Nota zienswijzen ten aanzien van

ontwerpbestemmingsplan en ontwerpbesluit hogere
grenswaarde Wet Geluidhinder bestemmingsplan Peize-Zuid

Het bestemmingsplan Peize-Zuid creëert de mogelijkheid tot de bouw van 150 woningen met daarbij behorende wegen, paden, groen en waterberging in Peize.

Afbeelding 2: Waterontsluitingsgebieden en afwateringsknooppunt welke al overbelast is

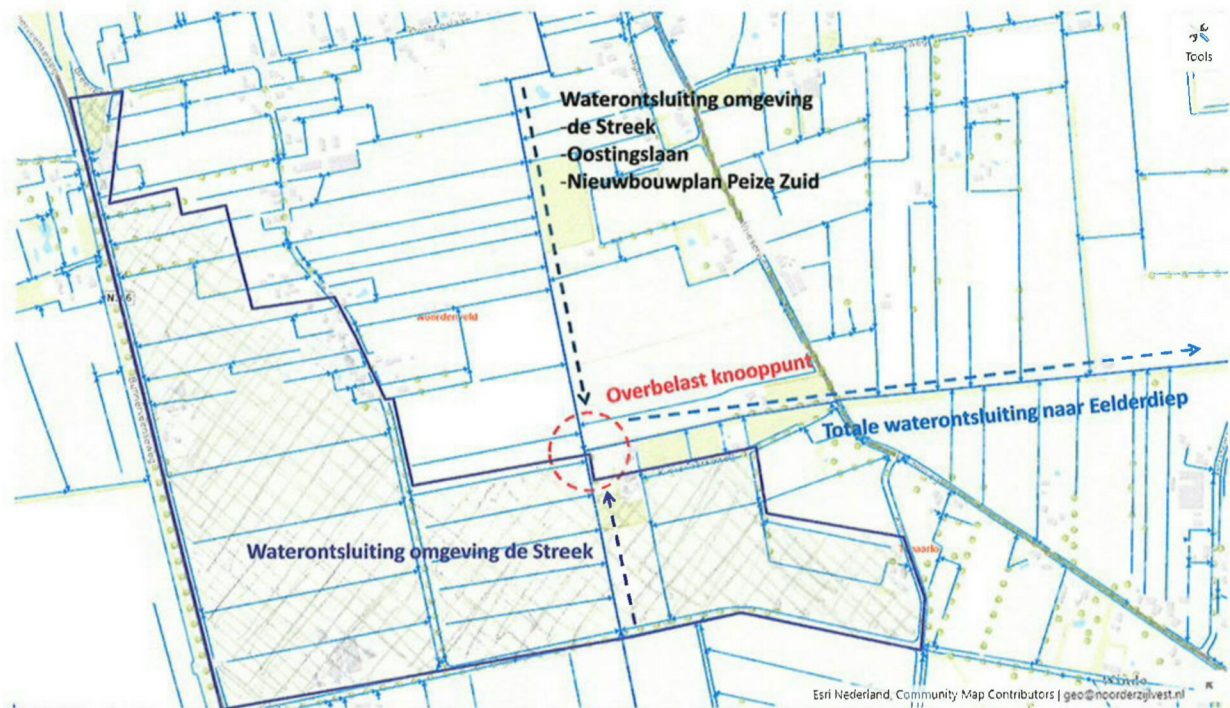
In de natte periodes van het jaar zijn er op dit moment al problemen met een vlotte waterafvoer naar het Eelderdiep. Het water vanuit het nieuwbouwplan zal daar in de toekomst nog extra bij gaan komen. Het water van de daken gaat niet de bodem in voor een natuurlijke afwatering, maar zal via een afwateringssysteem op hetzelfde punt uitkomen waardoor de afwatering voor ons gebied extra vertraging op zal gaan lopen, zie afbeelding 2.

Figuur 2: hoogteligging maaiveld plangebied

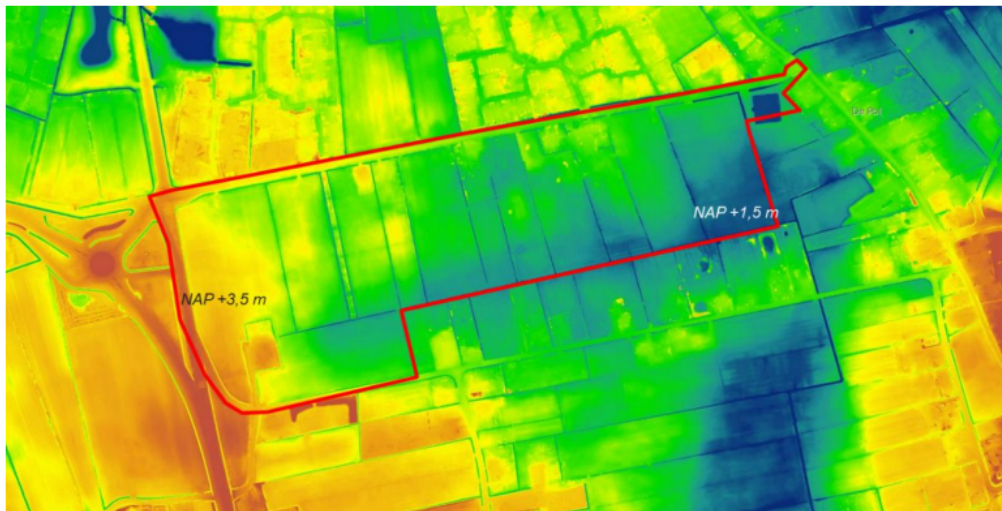
2.1 Onvoldoende onderzoek naar gevolgen ophoging voor omwonenden

Mijn perceel is gelegen op relatief laaggelegen grond en grenst bovendien aan een van de meest laagstgelegen delen van het Plangebied.
